con la presente si inviano le Osservazioni contro il Progetto di un impianto eolico codice

procedura ID_VIP/ID_MATTIM: 12691 denominato "PITIGLIANO" ubicato nei comuni di Pitigliano (GR)

ID: Codice procedura (ID_VIP/ID_MATTM): 12691

“Progetto di un impianto eolico denominato “Pitigliano” ubicato nei comuni di Pitigliano (GR) e Sorano (GR) costituito da 20 (venti) aerogeneratori di potenza nominale 7,0 MW per un totale di 140,0 MW con relative opere connesse ed infrastrutture indispensabili”

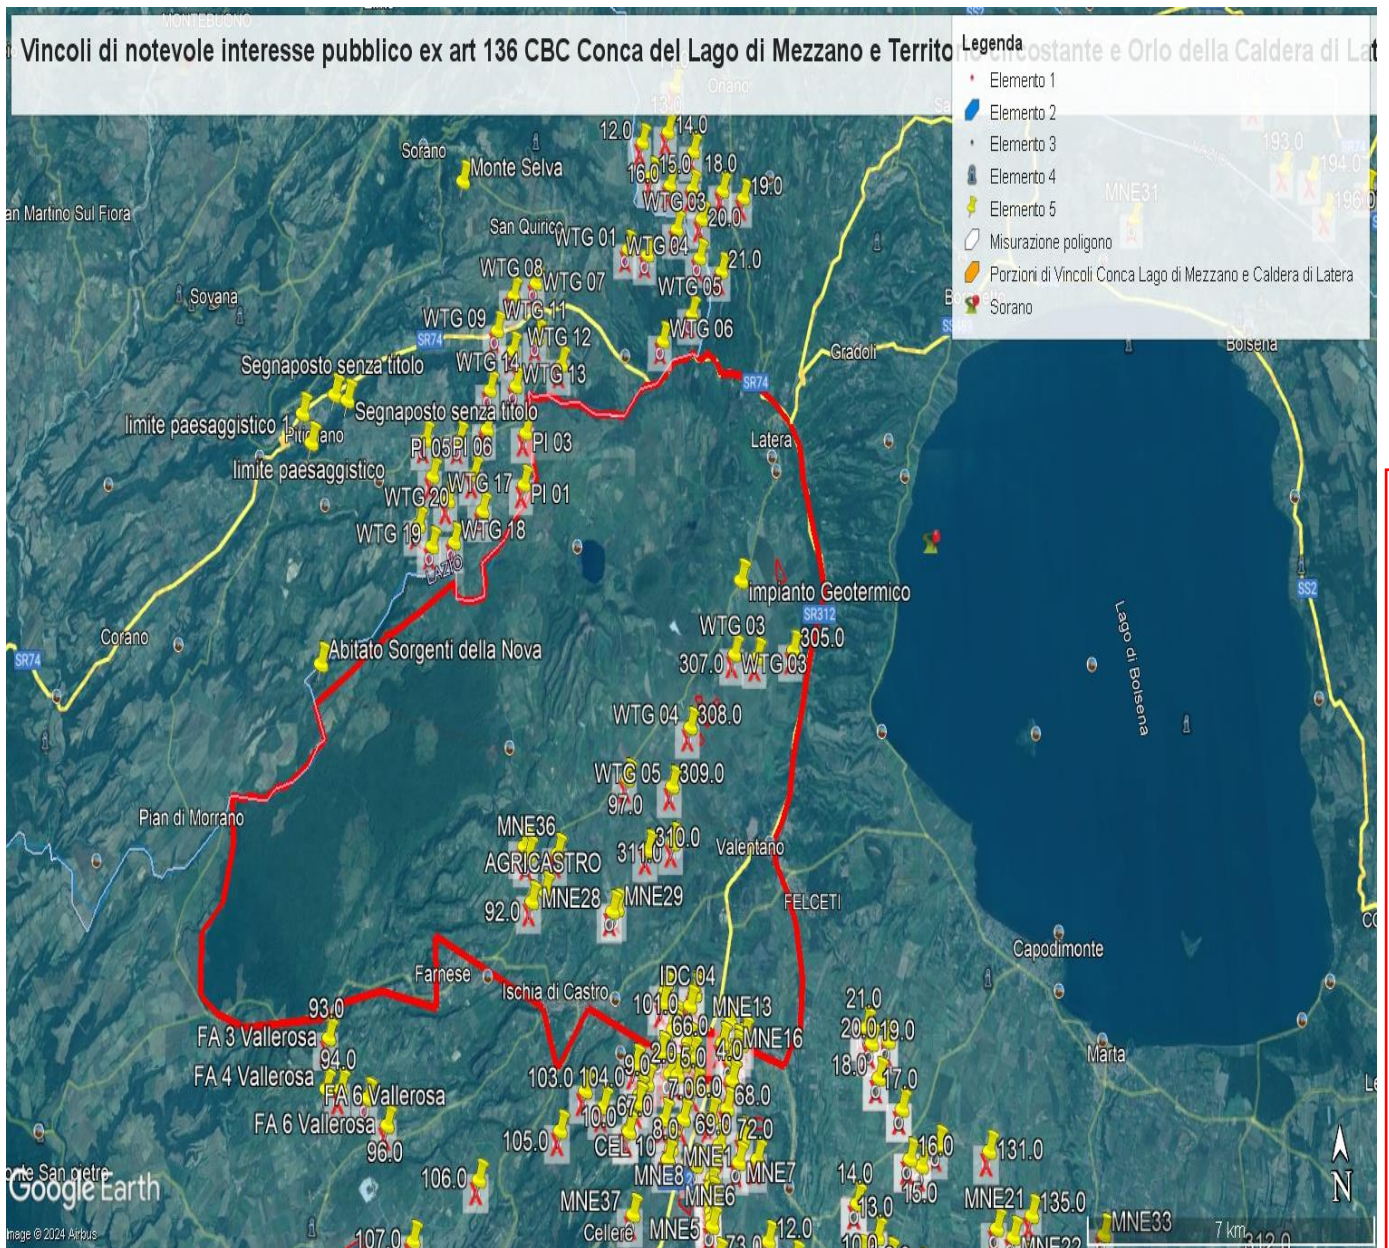
e schiantandosi cadrebbe direttamente sulla strada regionale e un'altra la WGT 09 a 235 metri dalla stessa facilmente raggiungibile dai pezzi creati in un eventuale schianto e anche la WGT 08 a 310 metri sempre in zona di relativo pericolo. Le pale WGT 10, 12 e 13 si trovano invece a 60 – 70 metri da una strada sterrata che collega abitazioni e strutture agricole mentre la WGT 14 a poco più di 200 metri. La pala WTG 16 si trova a 320 metri dalla Strada Provinciale Pantano ed a soli 100 da una strada sterrata che collega abitazioni e strutture agricole. La WTG 20 si trova a soli 160 metri da una strada sterrata che collega due Agriturismi. Anche queste costituisce un pericolo per l'incolumità delle persone e degli animali in caso di schianto o di rottura di parti dell'aerogeneratore. E' noto che possono verificarsi rotture della lama in rotazione o di pezzi della stessa e a volte anche crolli dell'intero aerogeneratore o spezzamento (meglio *rottura*) della torre a causa di incendi o eventi atmosferici estremi sempre più frequenti anche nei nostri territori. Uno dei principali eventi che comporta la rottura della lama è rappresentato dalla fulminazione atmosferica anche se le lame sono idoneamente protette contro questi fenomeni mediante ricettori metallici disposti alle estremità delle lame ed idoneamente collegati a terra. Nel caso di rottura accidentale di un elemento rotante a seguito di distacco, attraverso le leggi della balistica classica è possibile determinare le probabili traiettorie dell'elemento. Infatti, nota la velocità di rotazione e le caratteristiche geometriche, si può procedere all'applicazione delle leggi della fisica per giungere ad una stima esatta delle traiettorie. Purtroppo, la stima è chiaramente semplificata vista la complessità del problema e le molte variabili che entrano nel calcolo, soprattutto per ciò che riguarda le azioni aerodinamiche di portanza, resistenza e momento aerodinamico di difficile definizione soprattutto in caso di frammenti irregolari e di geometrie incognite. In letteratura esistono degli studi condotti relativamente a questa specifica tematica. Uno dei riferimenti è rappresentato dallo studio condotto dalla società Vestas Wind System: "Vestas V80 – Blade Trow calculation under normal operationing

conditions (2001)”. Detto studio riporta la stima della traiettoria di una pala eolica in condizioni di normale funzionamento sia per la pala intera che per eventuali frammenti. Lo studio ipotizza che, in assenza di forze aerodinamiche, la massima gittata si ottiene quando la pala si distacca dal rotore con un angolo di 135° azimut, considerando quale unica forza inerziale quella di gravità con approccio quindi conservativo e a vantaggio di sicurezza. Viene quindi calcolato il tempo di volo considerando la velocità verticale iniziale applicata al centro di gravità. Nota la durata di volo e conoscendo le componenti orizzontali e verticali della velocità è possibile definire la traiettoria dell'elemento distaccatosi. Le conclusioni dello studio analitico del fenomeno, **basato su grossolane approssimazioni anche dichiarate**, ha dimostrato che è opportuno evitare la presenza di ricettori sensibili al probabile distacco di organi rotanti nella circonferenza di raggio 85 m dall'asse dell'aerogeneratore. A pag 7 del Documento prodotto dalla proponente “ Relazione gittata” a pag 7 si afferma *“Nella definizione del Layout del Parco di Pitigliano-Sorano in un intorno di ampiezza pari a 212,04 m che rappresenta il valore di gittata reale stimato non ricade nessun punto sensibile”*. Questo valore della gittata massima oltre a non essere assolutamente condivisibile e non realistico in quanto addirittura di poco superiore all'altezza della pala non è neanche veritiero perché abbiamo visto che la S.R 174 maremmana sarebbe interessata dal crollo della pala WGT 07 e altre strade provinciali e secondarie sarebbero interessate dalla vicinanza di altri aerogeneratori sopra meglio individuati.

Infatti, il fenomeno della gittata massima è molto più complesso da stimare analiticamente, per questo si rimanda all'esperienza dei costruttori più esperti i quali indicano detto fenomeno come molto raro con una variabilità di ritrovamenti dei frammenti a distanze molto varie, in relazione ai numerosi fattori che possono condizionare l'evento, l'orografia, la velocità del vento, la direzione, le azioni aerodinamiche di portanza che potrebbero spingere a centinaia di metri frammenti di elementi rotanti, come purtroppo avvenuto già in

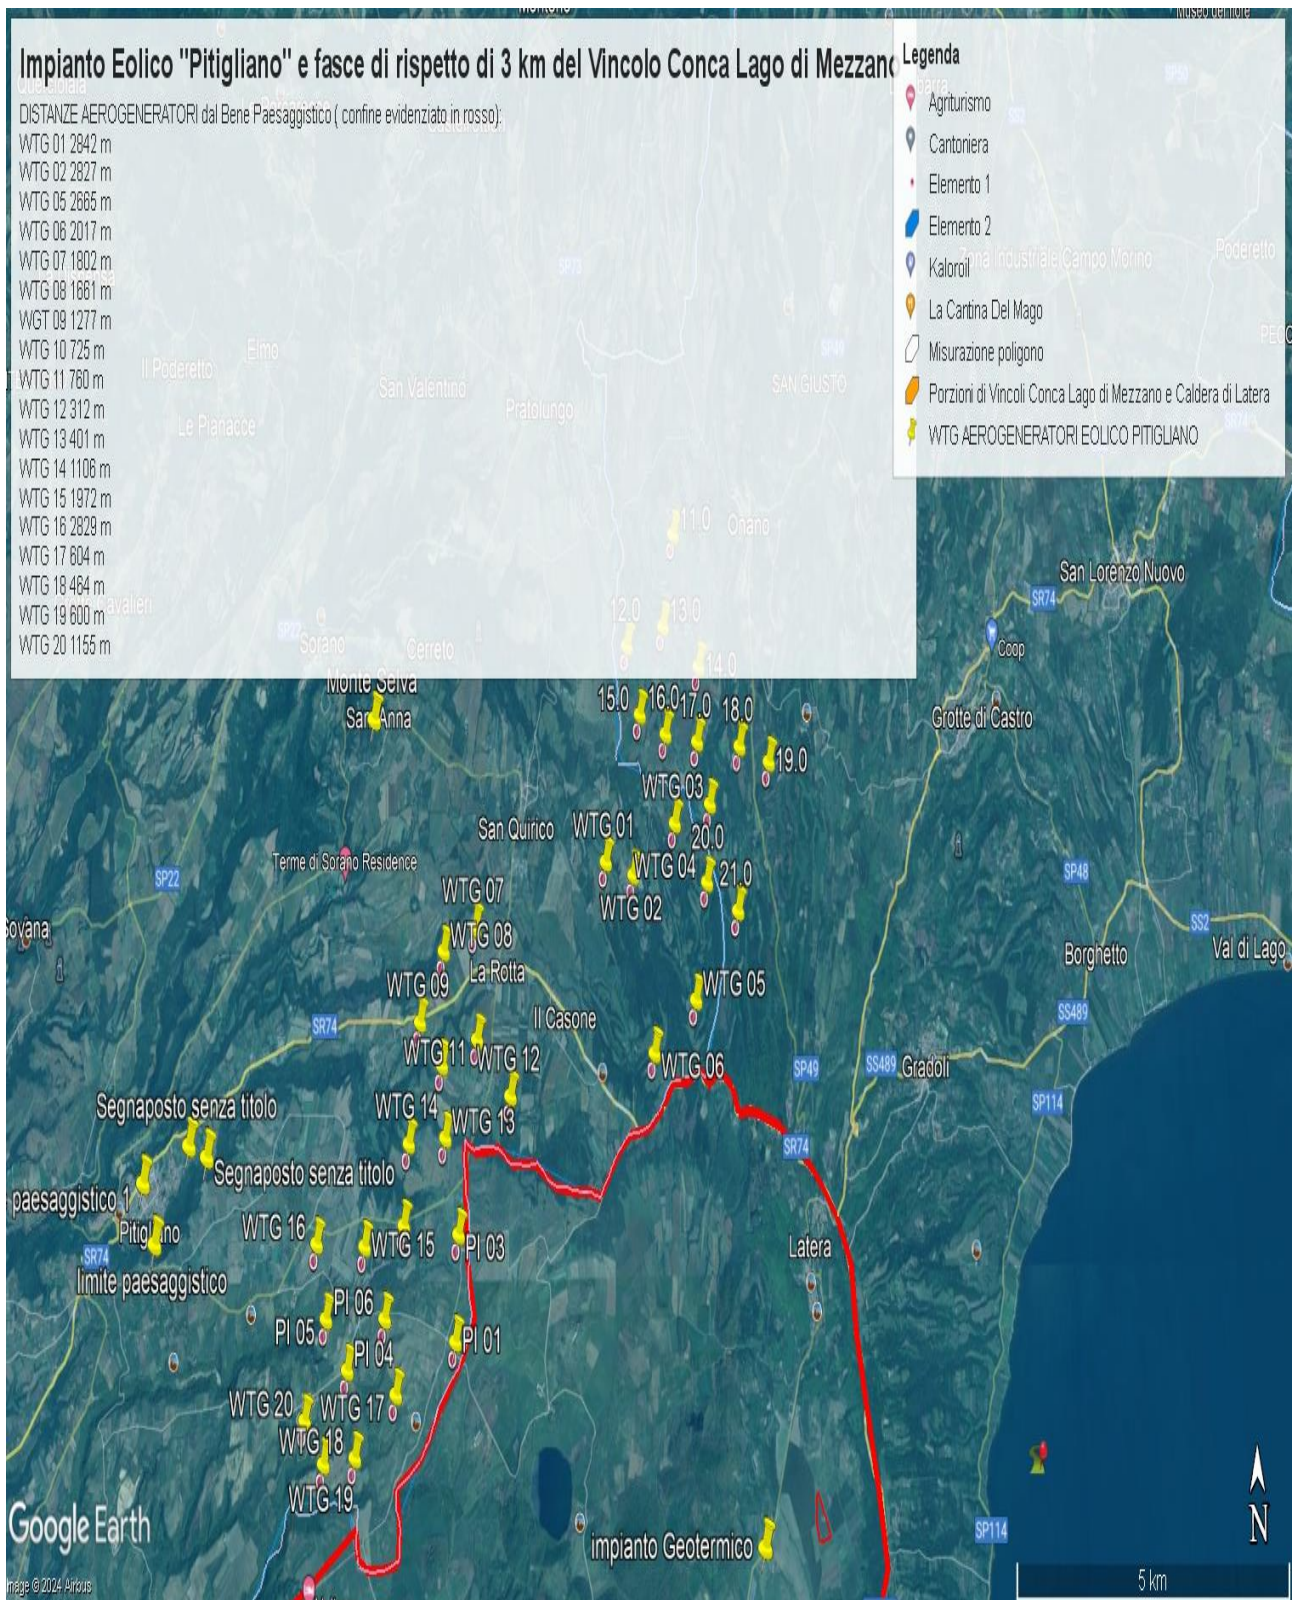
IMMAGINE 1. Confini esterni in rosso dei due vincoli laziali (uniti) della Conca del Lago di Mezzano e territorio circostante (Selva del Lamone) e Orlo della Caldera di Latera ... entrambi di notevole interesse pubblico nelle cui fasce di rispetto di tre chilometri ricadrebbero con distanze diverse gli aerogeneratori dell'impianto eolico industriale " Pitigliano". Si evidenzia anche il cumulo con altri impianti FER (segnaposto gialli) nel Lazio e Toscana (Eolico Rempillo P01, P02 ecc).

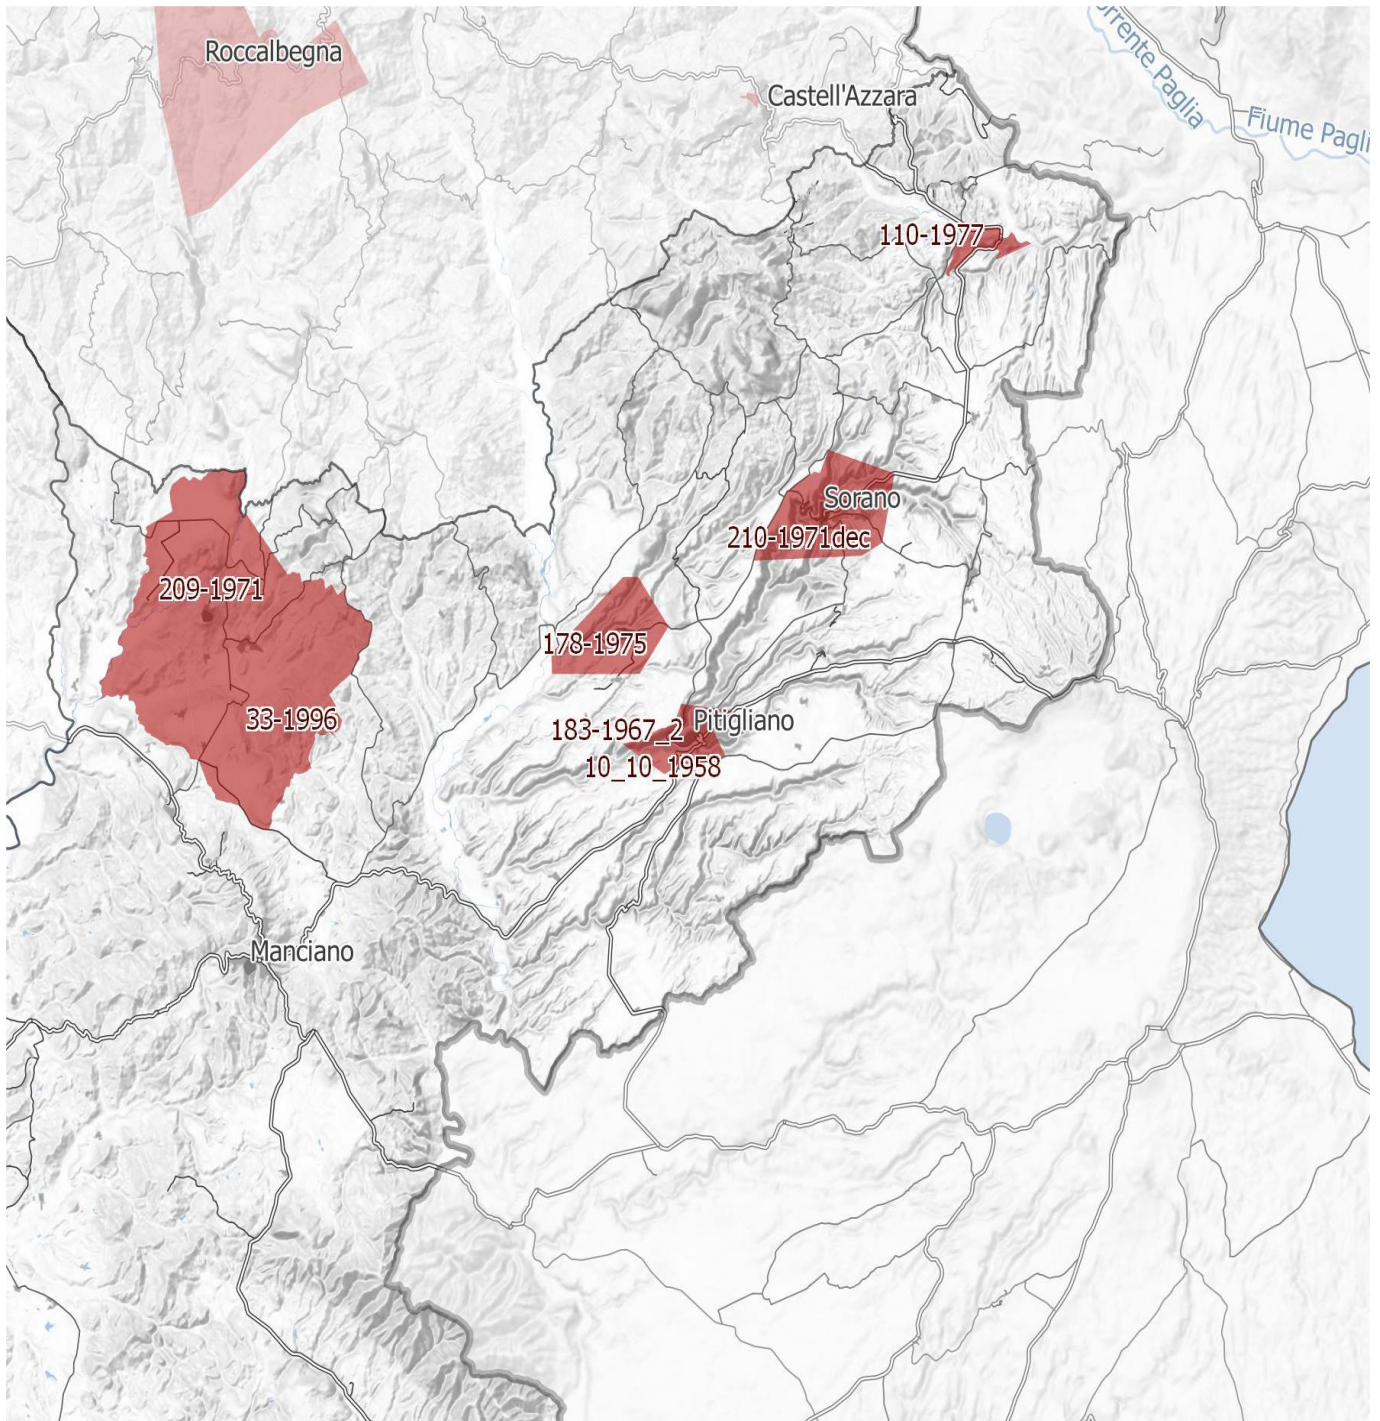
IMMAGINE n. 4 Si evidenzia che i tre aerogeneratori WTG 07, WTG 08 e WTG 09 impattano con il vincolo paesaggistico di notevole interesse pubblico del Centro Storico di Sorano. Il WTG 07 si troverebbe a 2828 m, WTG 08 2504 e WTG 09 2990. Il cavidotto dell'impianto invece impatta in buona parte del Vincolo paesaggistico ex art. 136 del CBC del Centro Storico di Pitigliano.
